DELIBERAZIONE DELLA GIUNTA REGIONALE 29 novembre 2021, n. 1927

[ID_VIP: 5811] D.lgs. 152/2006 e ss. mm. ii. e L.R. 11/2001 e ss. mm. ii. - Procedura di VIA di competenza Statale relativa ad un parco eolico da realizzare nei comuni di Serracapriola (FG), e Rotello (CB), costituito da 9 WTG ed una potenza complessiva pari a 54 MW. Proponente: Repower Renewable S.p.a.

Parere Tecnico

Oggetto: Parco Eolico da realizzare nei comuni di Serracapriola (FG), e Rotello (CB), costituito da 9 WTG ed una potenza complessiva pari a 54 MW

Osservando l'elaborato int_MIBACT.02 si evince che (Figura 1):

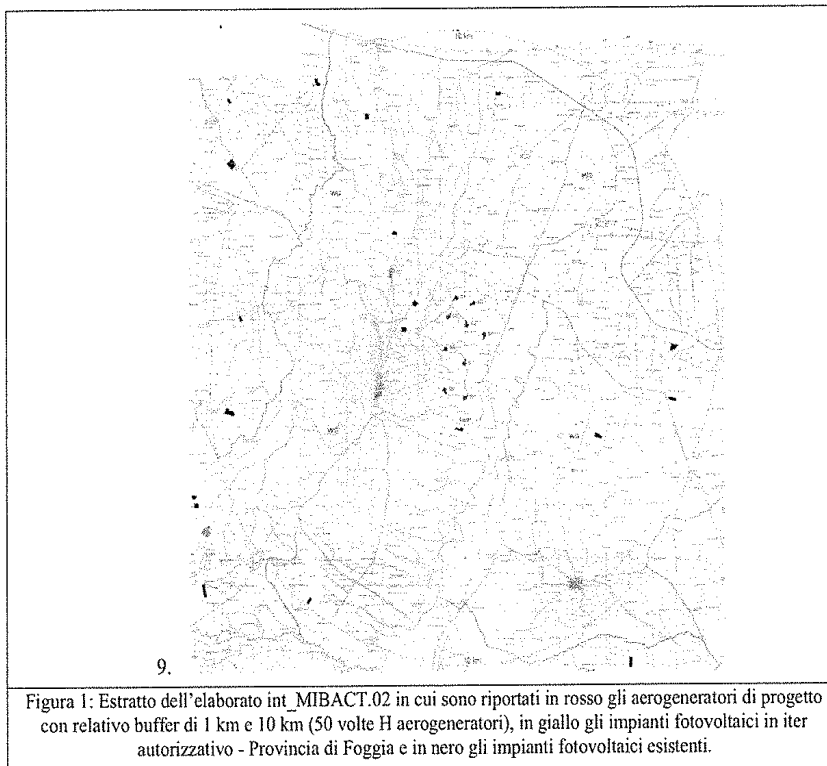
Relativamente agli impatti cumulativi, il progettista, nell'elaborato 1416-PD_A_SIA03_REL_r00 afferma di aver redatto l'analisi degli impatti cumulativi facendo riferimento alla D.G.R. della Puglia n. 2122 del 23 ottobre 2012, e tenendo conto, nella definizione dell'area massima di studio, anche della D.D.162/2014 del Servizio Ecologia della Regione Puglia esplicativa della DGR 2122/2012. Si prende atto che il proponente ha integrato la documentazione redigendo l'elaborato int_MIBACT.02 in cui ha individuato su IGM gli impianti fotovoltaici realizzati, approvati ed in iter autorizzativo. Nell'elaborato, il proponente ha riportato l'area circoscritta da perimetrale impianto in valutazione + buffer pari a 1 km e a 10 km. Secondo la D.D.162/2014, in riferimento alla valutazione dell'impatto cumulativo su suolo e sottosuolo (criterio B: eolico con fotovoltaico), l'area d'impatto cumulativo è individuata tracciando intorno alla linea perimetrale esterna di ciascun impianto un buffer ad una distanza pari a 2 km degli aerogeneratori in istruttoria. All'interno di tale buffer va evidenziata la presenza di campi fotovoltaici o porzioni di essi.

- il buffer di 2 km non è stato indicato
- nel buffer di 1 km ricadono le superfici di impianti fotovoltaici in iter autorizzativo - provincia di Foggia, e l'aerogeneratore S3 sembra essere localizzato nella superficie di uno di questi impianti;
- in prossimità del buffer di 1 km dell'impianto di progetto sono localizzati altri n.3 impianti fotovoltaici già realizzati

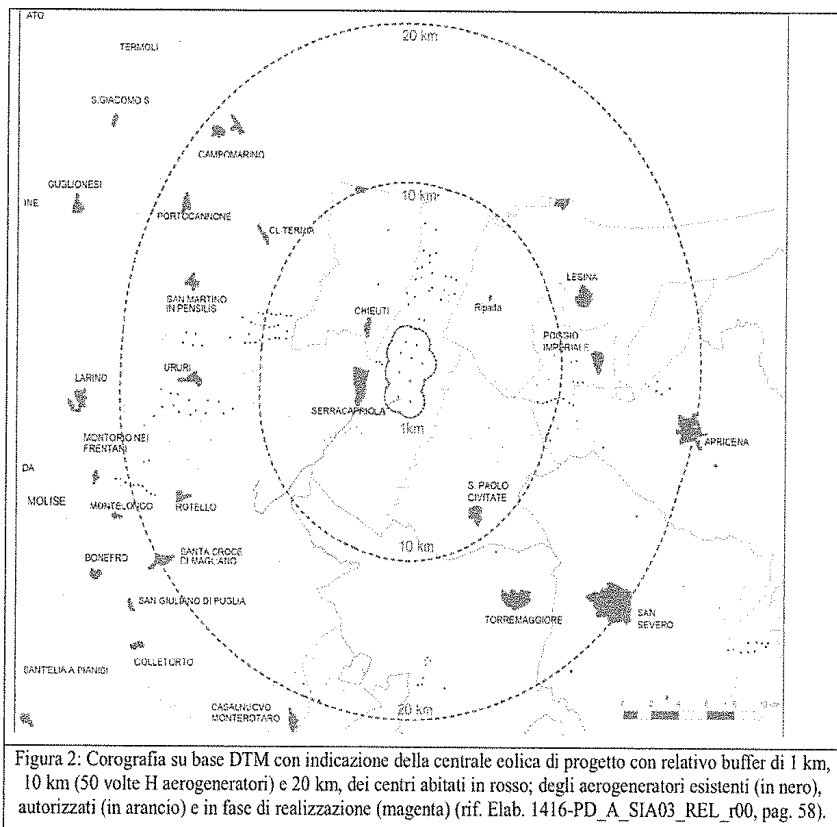
Anche considerando il criterio C: impatto cumulativo tra impianti eolici, si evidenzia che nell'area circoscritta da perimetrale impianto + buffer (50 H_A) sono intercettati altri impianti eolici già realizzati (Figura 2).

Secondo la D.D.162/2014 l'esito sfavorevole di tali criteri delinea profili di criticità in termini di valutazione dell'impatto cumulativo a carico del parco eolico in oggetto.
